Technical *Info*

Zestaw paska rozrzędu CT 939 K2/K3 na przykładzie:
VW / Audi 2,5 TDI 5 cyl.

rys. 1
Podkładka

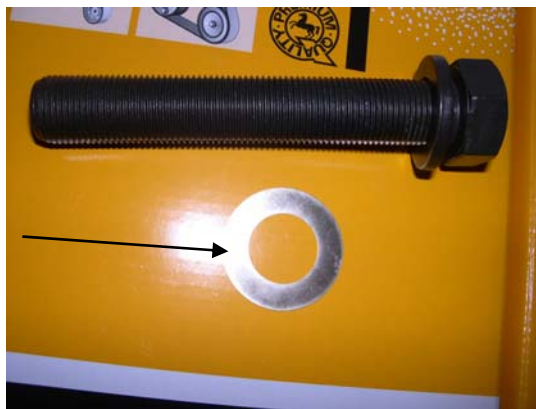
W zestawie paska wg zaktualizowanej zawartości znajduje się cienka podkładka (z diamentową powłoką), która wcześniej nie była montowana w samochodach.

Wg katalogu VW / Audi ta specjalna podkładka (4) powinna być wkładana między koło napędowe wału korbowego (3) a amortyzator drgań skrętnych (5). Dzięki temu poprawi się współczynnik tarcia.
